**Iepirkumu komisijas 2026. gada 11. augusta sēdē
apstiprinātās atbildes uz jautājumiem par iepirkuma “Upesleju pamatskolas sporta
laukuma projektēšana un pārbūve”, identifikācijas Nr. RNP 2026/85 (turpmāk –
iepirkums)**

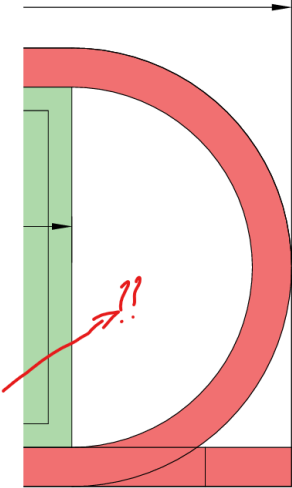
8.	<p>Būvniecības darba uzdevumā nav minēts, kāds segums ir jāparedz, starp futbola laukumu galiem un skrejceļiem. Lūdzu precizē? Shēmu lūdzu sk.zemāk.</p>	<p>Pasūtītājs nenosaka konkrētu seguma veidu minētajās zonās. Seguma risinājumu nosaka Projektētājs projektēšanas gaitā, ņemot vērā futbola laukuma drošības zonas, skrejceļa konstrukciju, sporta infrastruktūras funkcionālo izmantošanu, lietotājus ūdens novadīšanu, ekspluatācijas drošību un piemērojamās normatīvās prasības.</p> <p>Izvēlētajam segumam jābūt piemērotam intensīvai sporta infrastruktūras ekspluatācijai, drošam lietotājiem, ilgmūžīgam un savietojamam ar blakus esošajiem futbola laukuma un skrejceļa segumiem.</p>
